## Přehledový list připomínek v lokalitě 831 / Petřín

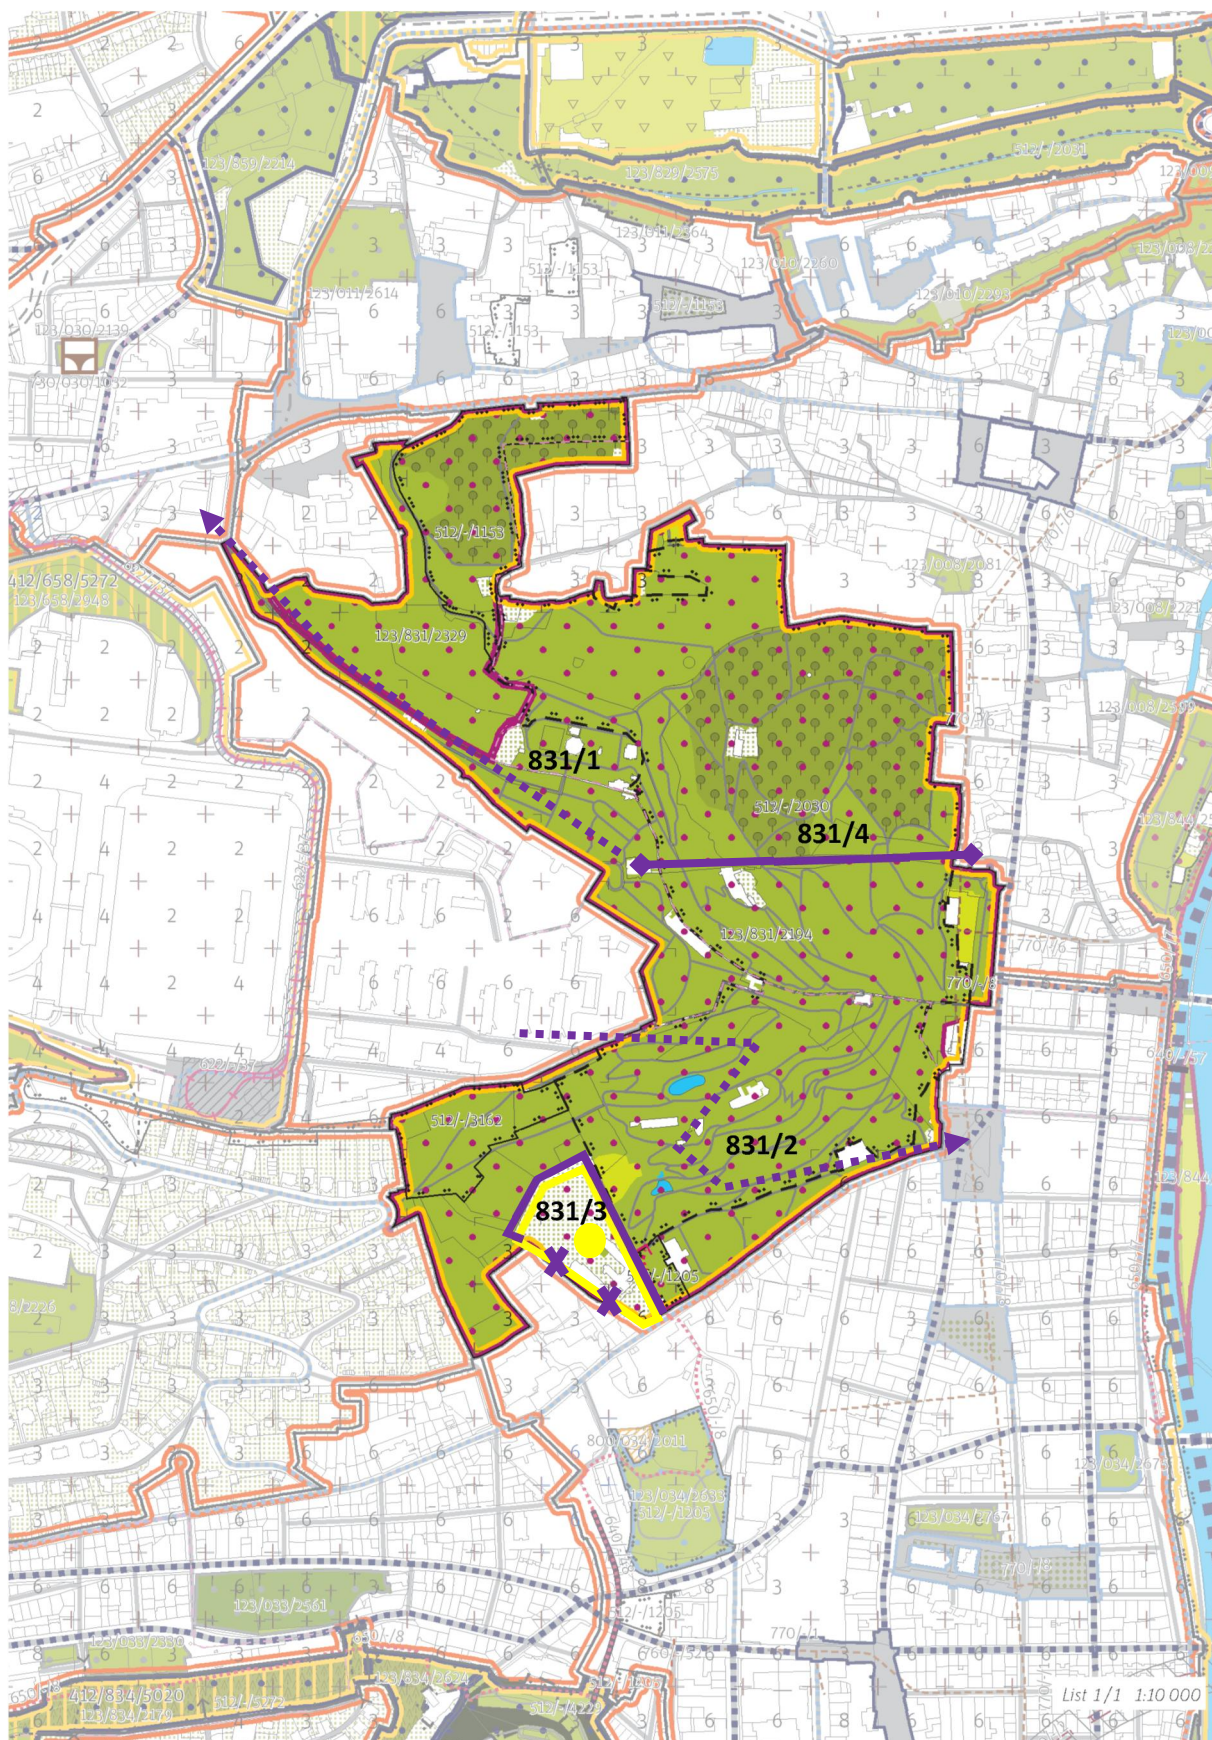
**Doplnit zakres významné cyklistické trasy – od horní stanice Lanovky ke Strahovskému Klášteru. Tato připomínka je zásadní.**

Odůvodnění: Jde o chybějící propojení cyklotrasy od horní stanice lanovky/strahovských kolejí (kde v nelogicky končí) směrem ke Strahovskému klášteru.

**Chybějící zakres a koncepční neřešení frekventované cyklistické trasy – ze Strahova na nám. Kinských. Tato připomínka je zásadní.**

Odůvodnění: MP neřeší problematický sjezd od strahovských kolejí Petřínem k nám. Kinských. Jde o vytíženou a přitom v parku nepříliš žádoucí spojnici, k níž však není alternativní trasa, návrh propojení k Sacre Coeur atraktivní alternativu nenabízí.

**Doplnit zakres veřejného vybavení plochou a přiřadit jej k území lokality č. 034/Smíchov. Tato připomínka je zásadní.**

Odůvodnění: Je potřeba doplnit hranice školního areálu, který je vymezen pozemky školy a uzavřen. Škola je též nekonceptně umístěna v nestavebním parkovém prostranství, což by mohlo komplikovat její případný rozvoj a stavební úpravy. Reálně nejde o prostupný park, ale o uzavřený školní areál. Zavádějící je proto i značka metropolitního parku v uzavřeném areálu školy. Vymezení lokality nerespektuje ani hranice Přírodní památky Petřín. Sousední objekty a jejich areály byly z plochy Petřína vyčleněny, a proto je třeba hranice lokality upravit i v případě této školy.

**Doplnit zakres lanové dráhy. Tato připomínka je zásadní.**

Odůvodnění: Pro komplexnost návrhu MPP je třeba zakreslit jeinečnou součást pražské dopravní infrastruktury. Od horní trasy lanovky pokračují důležitá spojení a jde též o stavbu v městské aprkové ploše a zároveň v parku metropolitního významu.

**Změna zastavitelnosti struktury č. 12 na nezastavitelnou. Tato připomínka je zásadní.**

Odůvodnění: Parková prostranství by se měla z principu stát nezastavitelnými strukturami, do nichž je možné umísťovat a upravovat stavby sloužící potřebám tohoto území – ať už jde o budovy (zázemí návštěvníků, správa plochy) nebo jiné stavby – např. komunikace, osvětlení, drobná sportoviště, dětská hřiště atp.

**V krycím listu chybná zmínka o cyklotrase „650/-/8 Cyklotrasa na Košířských svazích podél Vrchlického – návrh“.**
